1 Immissionen

Wir werden im Folgenden zeigen, dass das Gutachten 16.161 M-A mit nicht zutreffenden und nicht zulässigen Voraussetzungen die Ausbreitungsrechnungen erstellt.

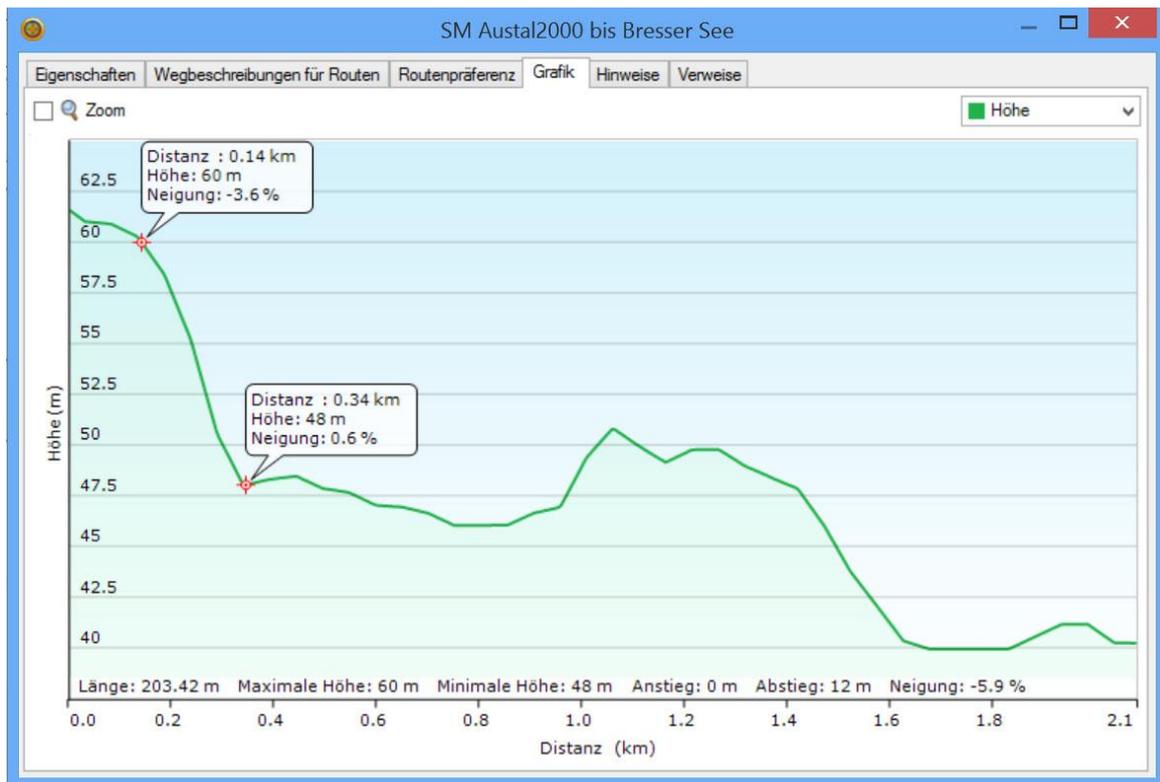
Auf den 200 m zwischen den Punkten 1 und 2 gibt es einen Höhenunterschied von 12 m oder 3,4°.

Kaltluftabflüsse sind zu erwarten.

Von 140 m bis 340 m fällt das Gelände um 12 m (1,2: 20). In diesem Abschnitt sind also beliebig viele Teilabschnitte zu finden, die die Bedingung der TA Luft erfüllen.

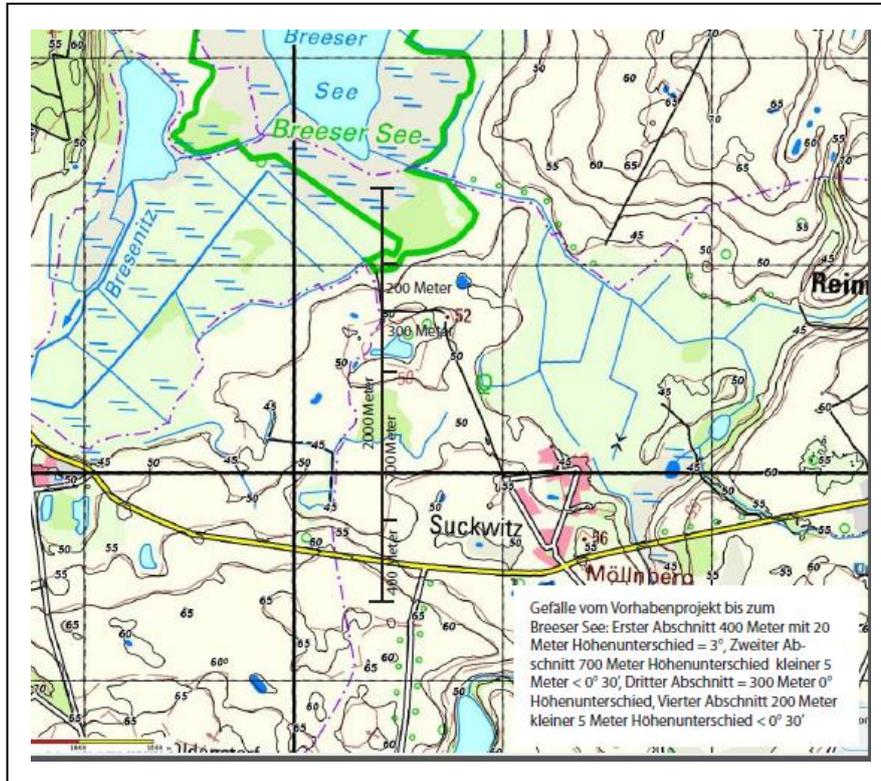
Im Punkt 6.2 des Wettergutachtens für Suckwitz wird von Hangneigungen von 2° bis 3° ausgegangen, real sind es 3° bis 7° (Siehe Karte), was im Übrigen auch der rechnerischen Auswertung der Standortbeschreibung unter Punkt 5 „Nähere Umgebung“ des Gutachtens entspricht.
